■地盤モニタリングに関するご意見

議題 (3) 前回委員会での意見と対応状況について【地盤モニタリング】

■ 下水管復旧に関するご意見

事故現場と処理場の位置関係

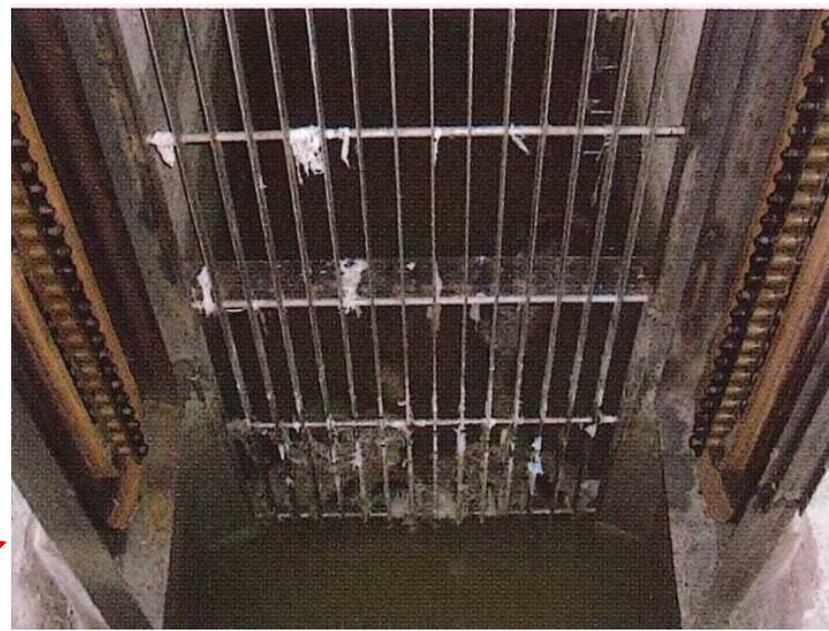
○意見 2

流入する地下水とともに、礫分などの流出が生じていないか、引き続き下流人孔や処理場などで確認を続けるべき。

- 下流人孔：破損箇所の下流人孔(M9)において、作業時に確認。
- 処理場：処理場(柳島水再生センター)において、ゲートスクリーンでの異常の有無を確認。

⇒礫分などは確認されていない

空洞調査結果

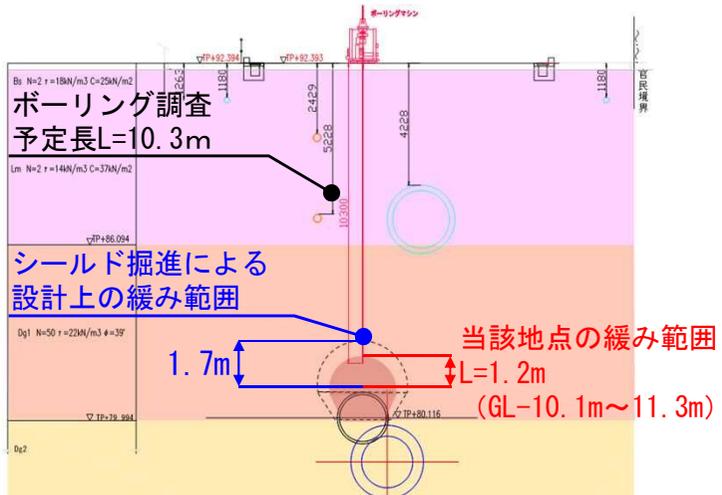
○意見 3

空洞ができていないということが確認されているのであれば、モニタリングの内容を状況に合わせて見直していくことも考えられる。

■ 空洞調査①・②・③の結果、いずれの箇所でも空洞の発生が認められなかった。
各地点における調査結果は、下記のとおり。

空洞調査①	空洞調査②	空洞調査③
調査位置	東電シールド先端部	地下水位低下箇所	裏込め未充填箇所(現在は充填済み)
調査時期	10/29～10/31	11/5～11/21	2/12～2/19
調査内容	ボーリングのみ	ボーリング+標準貫入試験+粒度分析	ボーリング+標準貫入試験+粒度分析
調査結果	空洞発生なし	空洞発生なし	空洞発生なし
調査結果 (詳細)	<ul style="list-style-type: none"> ボーリングロッドの自沈なし。 最終削孔位置での貫入抵抗があり。 以上より、地盤の緩みおよび空洞は発生していないと認められる。 	<ul style="list-style-type: none"> ボーリングロッドの自沈はないものの、シールド掘進による地盤の緩みが想定される範囲で、地盤の緩みが確認された。 調査孔の体積と閉塞時の充填量が同等であり、空洞は発生していないと認められる。 	<ul style="list-style-type: none"> ボーリングロッドの自沈なし。(標準貫入試験でN値50以上) 最終削孔位置での貫入抵抗があり。(最終地点での標準貫入試験における貫入量は3cm) 以上より、地盤の緩みおよび空洞は発生していないと認められる。

空洞の発生から陥没に至るメカニズム

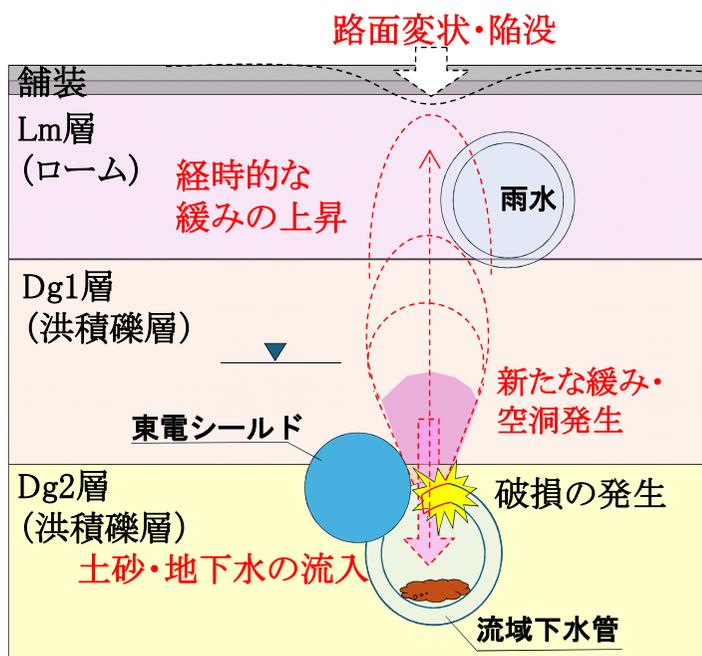
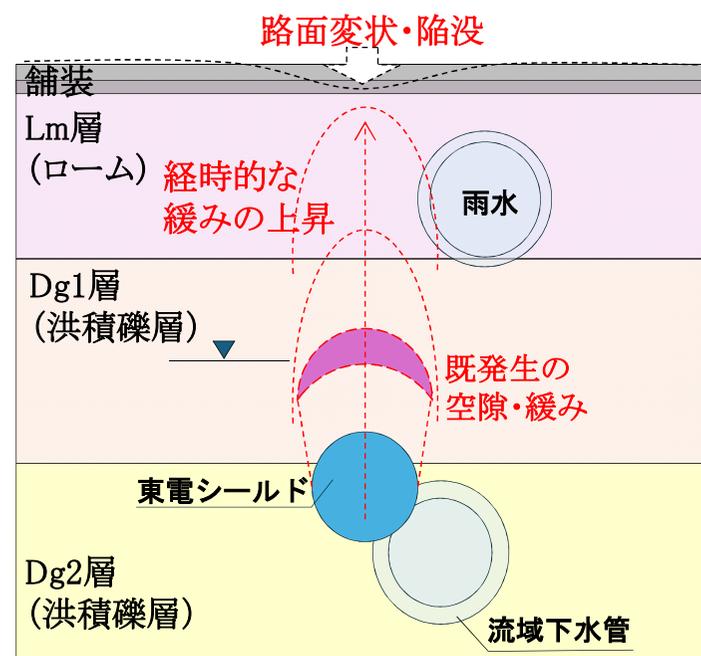
○意見 4

今後のモニタリングについては、空洞の発生から陥没に至るまでのメカニズムとそのリスクに応じた対応などを考慮して整理すべき。

- ・ 万が一、空洞が発生した場合に陥没に至るまでの想定メカニズムを整理。
- ・ 想定メカニズムで発生し得るリスクに応じたモニタリングに見直し、リスクに備えた対策を実施。

＜ケース①＞流域下水管に破損が生じ、地下水や土砂が流域下水管内に引き込まれ、地盤内に空洞が発生する

＜ケース②＞地盤内に緩みが生じ、その進行により空洞が発生、拡大する

復旧方法の検討（流域下水管の機能面での評価）

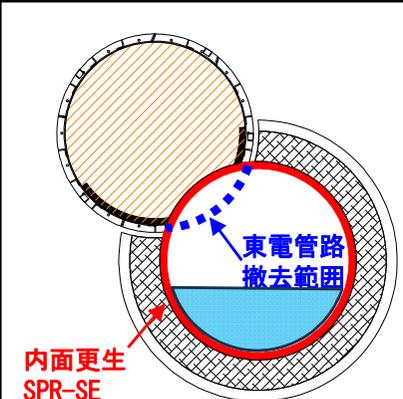
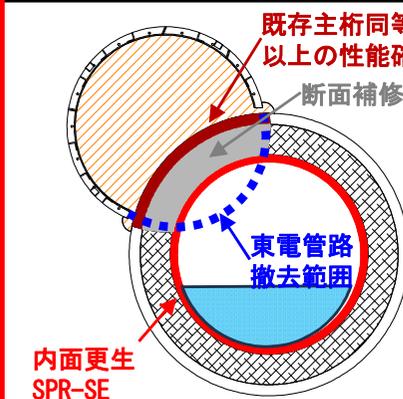
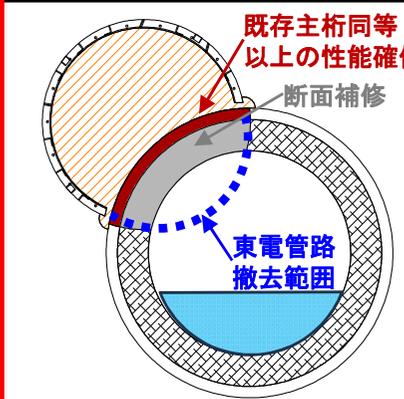
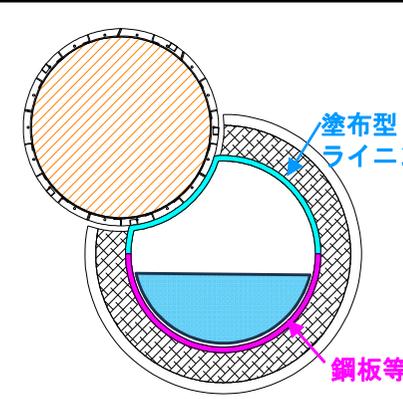
- 意見 7
非開削案として、内面更生や断面修復のいずれかを行う場合には、将来的な維持管理の面もチェックしながら検討すべき。
- 意見 9
内面更生や断面修復については、適用条件や工事のリスクを考慮し、幅広く検討すべき。

- ・ 復旧方法の選定にあたっては、管理者として求める条件を前提に検討。
- ・ 復旧方法は、「SPR-SE工法＋断面補修」を選定することとしたい。

現地での施工条件の検証（水位・流速）

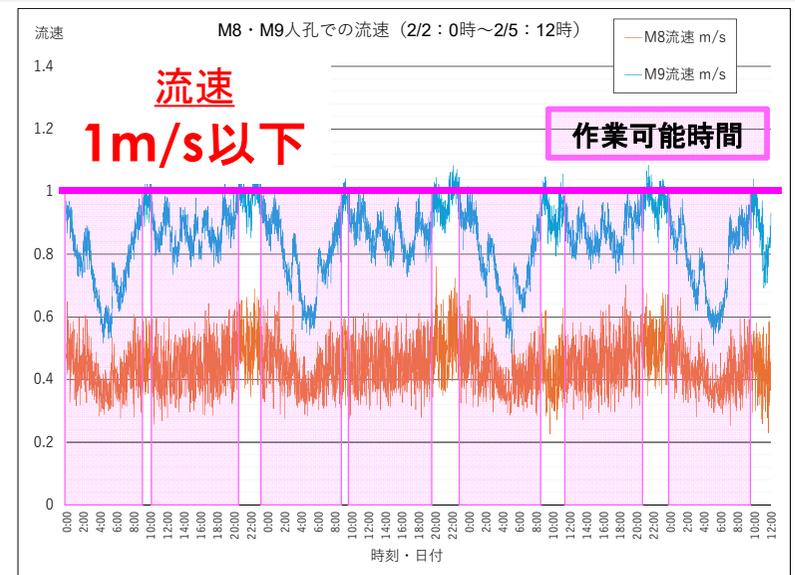
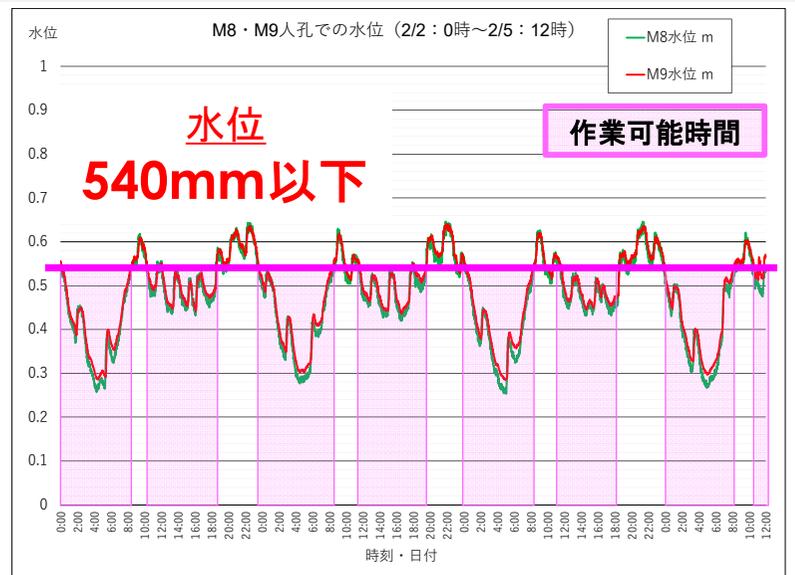
○意見 9
内面更生や断面修復については、適用条件や工事のリスクを考慮し、幅広く検討するべき。

- SPR-SE工法の製管に必要な施工条件は、
水位 管径の30%以下 ($\phi 1,800\text{mm} \times 30\% = 540\text{mm}$)
流速 1.0m/s以下
⇒水位・流速ともに条件を下回る、11:00~19:00・0:00~7:00の間は、施工可能であることを確認。

解析モデル

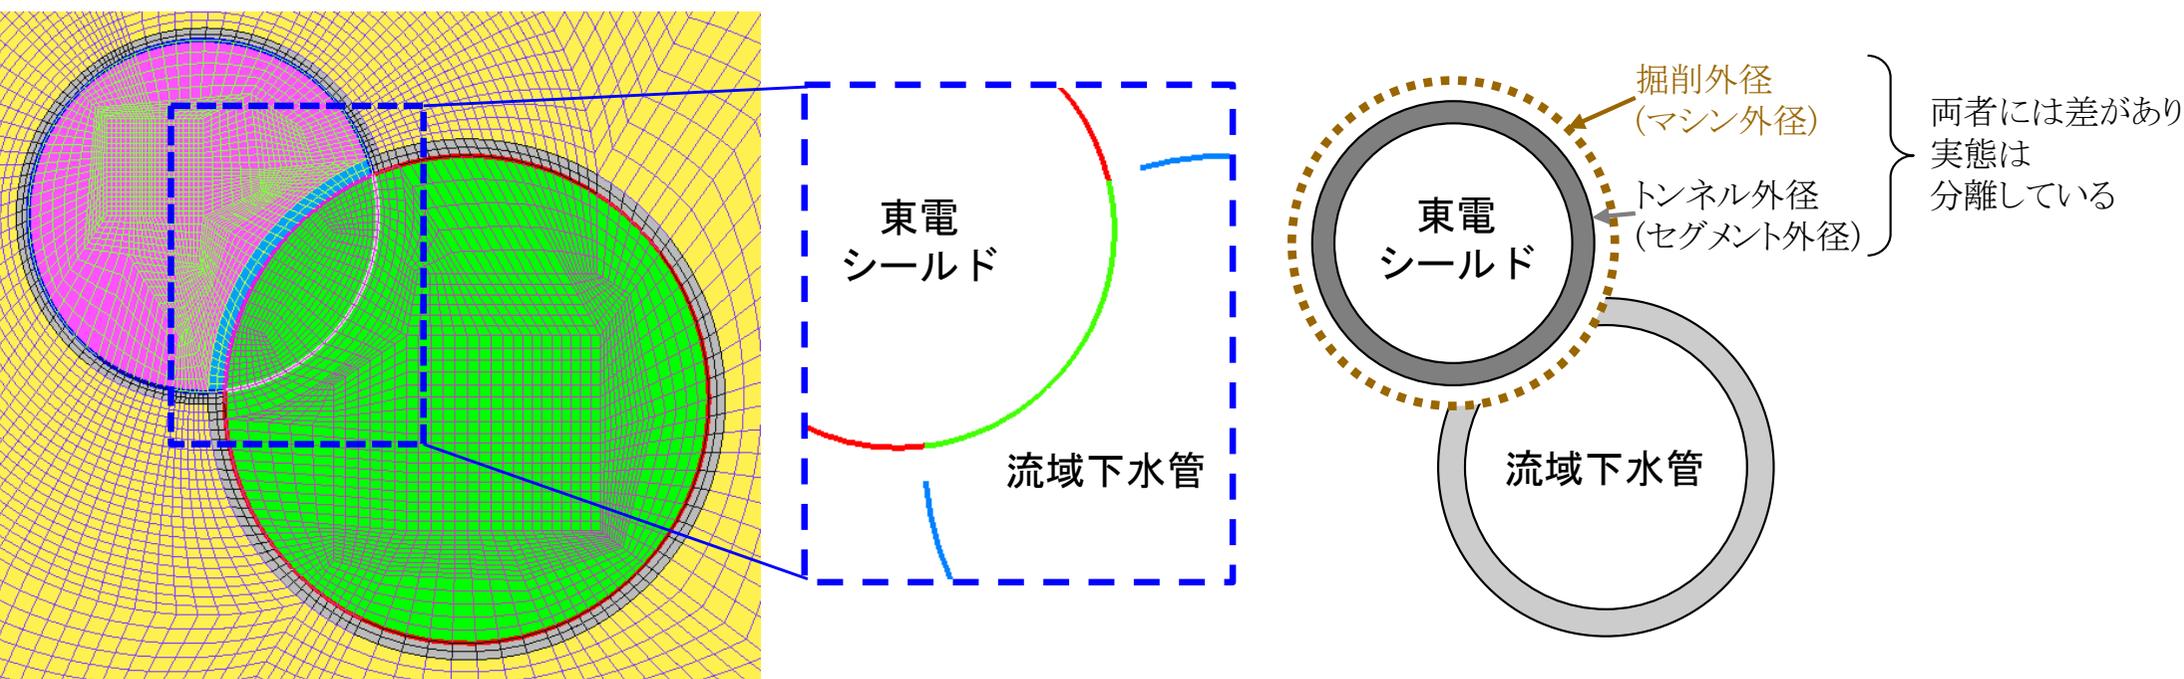
○意見 6

復旧にあたり、東電シールド管の干渉部に手を加える場合には、全ての施工ステップにおいて、安全性を検証するべき。

- 今後流域下水管の復旧に向けて実施する、全てのステップをモデル化し、解析を実施。
→流域下水管・東電シールドの双方に発生する応力が、全て許容応力度を下回ることを確認。

■ 解析モデルは、流域下水管と東電シールドを分離し、実態に近いモデルを採用。

■ ステップ2(薬液注入) 注入の浸透・消散を反映して解析(注入圧力は1.0MPaに設定)

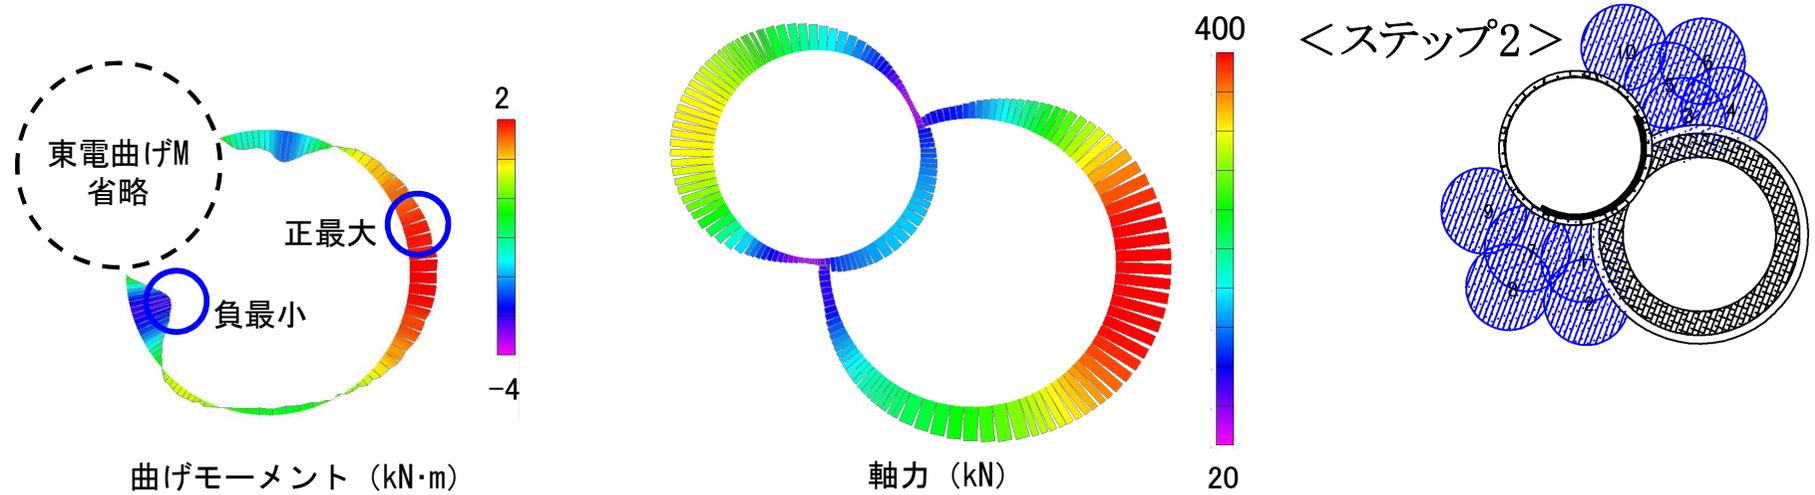
○意見 8
 薬液注入は、注入圧で既設の下水道管が影響を受けないか確認するべき。

- 薬液注入時の状況をモデル化し、FEM解析で注入圧による影響を評価。
- 流域下水道管に発生する応力が、短期許容応力度以下になることを確認。

分類	ステップ	曲げ方向	軸力 N(kN)	曲げモーメント M(kNm)	発生応力 σ (N/mm ²)	短期許容応力度 σ_a (N/mm ²)	判定
下水	ステップ2	正曲げ	410.0	2.2	163.4	245.0	OK
		負曲げ	85.8	-3.1	65.8	245.0	OK
